改善箇所説明図

トップボックス

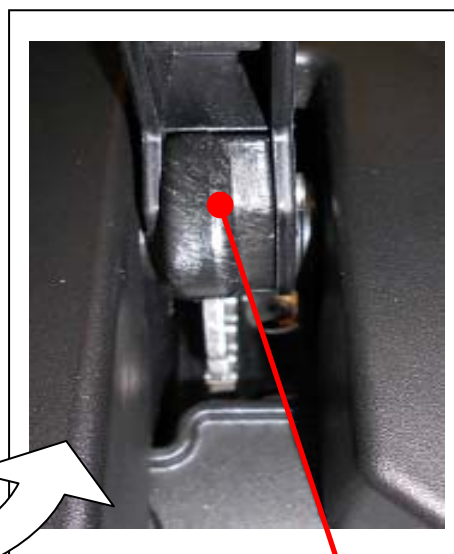
基準不適合発生箇所

用品設定しているトップボックスに備えられている車体固定用のハンドル部の歯車において、当該歯車を固定するためのスペーサが組みつけられていないため、走行中の振動等により歯車の噛み合いが外れる場合がある。そのため、そのままの状態で使用を続けると、トップボックスが車体から外れ、脱落するおそれがある。

改善の内容

全車両、当該スペーサを追加する
